改善箇所説明図

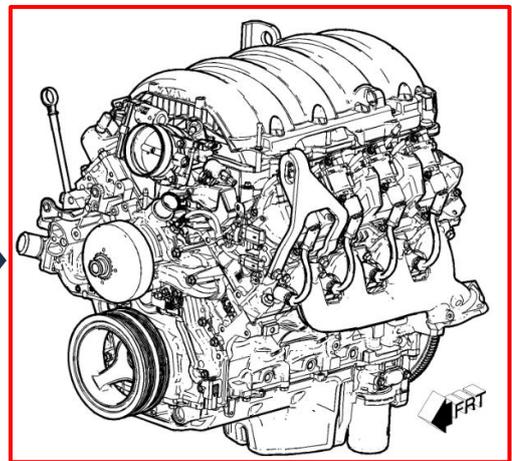
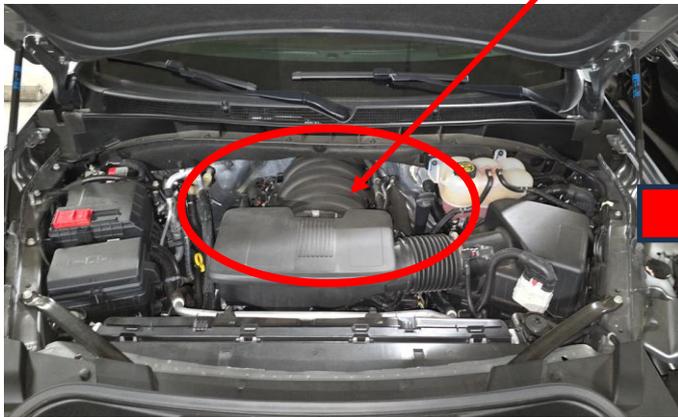
は、不具合箇所を示す

エンジンのクランクシャフトにおいて、製造工程が不適切なため、クランクシャフトのconnecting rod取り付け部の表面処理が不均一なものや、ジャーナルの寸法誤差があるものがある。そのため、使用過程においてconnecting rod及びクランクシャフトのベアリングが焼付きを起こしてエンジンが故障し、最悪の場合、走行中にエンジンが停止して走行不能となるおそれがある。

全車両、診断テスターで車両及びエンジンを診断し、診断において正常な場合は①、異常が見つかった場合は②の措置を行う。

- ① エンジンオイル (0W40) / オイルフィルター (通常品) / フィラーキャップ (0W40 印字品) を対策品に交換し、オーナーズマニュアルに改訂版を挿入する。
- ② エンジン Assy を良品に交換する。

運転席側 A ピラー(下側ドアヒンジの下)に橙色のペイントを塗布する。
